**INFORME DE HITO DE CONTROL
N° 001-2026-OCI/0394-SCC**

**OBRA: “MEJORAMIENTO DEL SERVICIO DE PROVISIÓN DE
AGUA PARA RIEGO EN EL SISTEMA DE RIEGO TECNIFICADO
DE LA LOCALIDAD DE ANCHONGA DEL DISTRITO DE
ANCHONGA DE LA PROVINCIA DE ANGARAES DEL
DEPARTAMENTO DE HUANCAMELICA”**

HITO DE CONTROL N° 4 – RECEPCIÓN DE OBRA

Panel fotográfico n.º 1
Conducción principal - canal

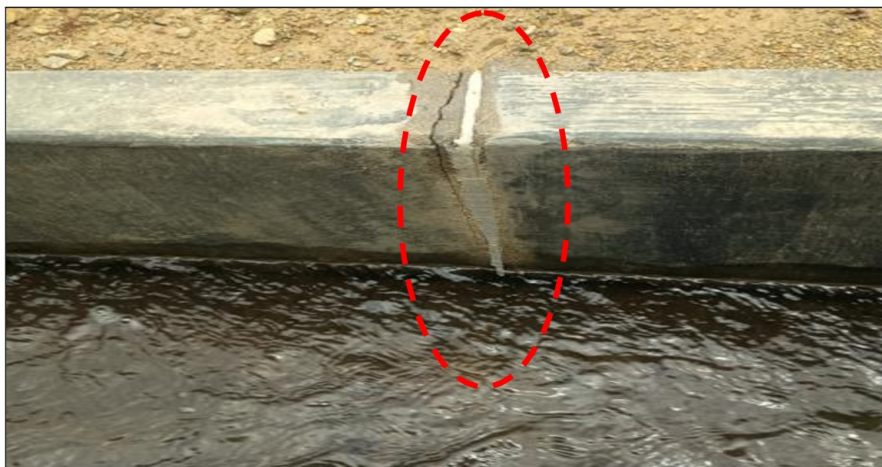
Inspección del canal de riego a lo largo de la línea de conducción, se observa las fisuras en la estructura.

Se evidencia la fisura en la pared lateral del canal de concreto próximo a la progresiva 0 + 050 m.

Se evidencia la fisura en la pared lateral del canal de concreto próximo a la progresiva 0 + 075 m.

Se evidencia las fisuras en las paredes laterales del canal de concreto próximo a la progresiva 0 + 150 m.

Se evidencia las fisuras en las paredes laterales del canal de concreto próximo a la progresiva 0 + 300 m.

De lo expuesto se evidencia que, la construcción de la línea de conducción del canal de riego presenta fisuras en las paredes laterales, a lo largo de la línea de conducción del canal (progresiva 0 + 000 m hasta 0 + 325 m), lo que podría ocasionar filtración de agua hacia el suelo, afectando la durabilidad y calidad de la estructura hidráulica.

Imagen n.º 1
Ubicación de las válvulas de compuerta en los laterales 6 y 14 en el Plano PG-01

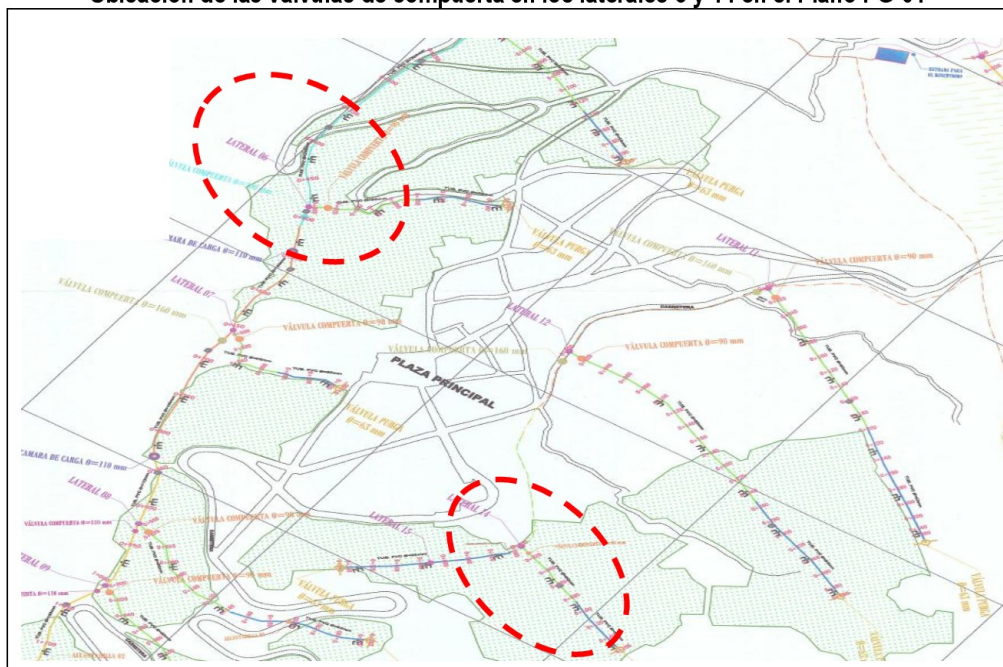
Sin embargo, de la inspección física a la Obra realizada el día 11 de diciembre de 2025, según consta en el Acta de Inspección Física a Obra 001-2025-MAPL/OCI-IXRQ, se advirtió que las cajas de concreto de las válvulas de compuerta presentan agua en su interior, las mismas que corresponden al lateral 6 y 14 de la red de distribución del Plano General – Adicional n.° 02 (PG-01) de Expediente Técnico del Adicional Deductivo vinculante n.° 02⁹, tal como se muestra en la siguiente imagen y fotografías:
